Objet : IXELLES. Avenue Général Jacques, 5.

Demande de permis d'urbanisme portant sur la transformation d'une maison unifamiliale et division en 4 logements avec modification des façades, rehausse en toiture et aménagements intérieurs

▪ **Avis de la CRMS sur une demande de Permis d'Urbanisme**

Le surhaussement :

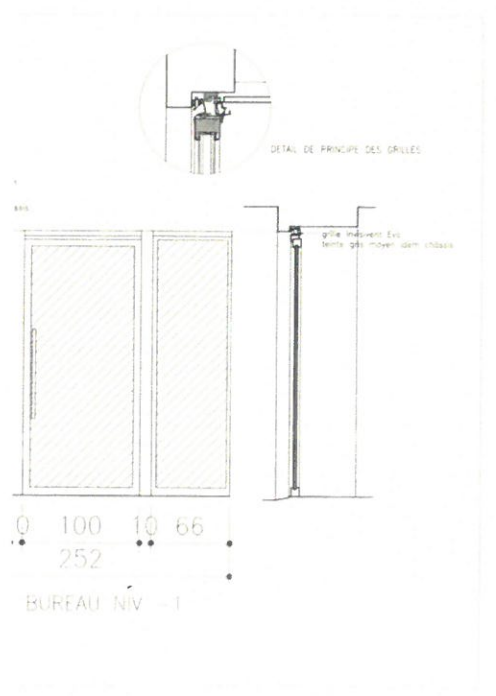
- La CRMS se prononce en faveur du surhaussement qui semble bien s'intégrer dans l'environnement bâti de ce tronçon du boulevard. Les deux nouvelles lucarnes (troisième étage) et les deux fenêtres de toiture de type velux (combles) qui respectent le rythme de la façade (travées) favorisent cette intégration.
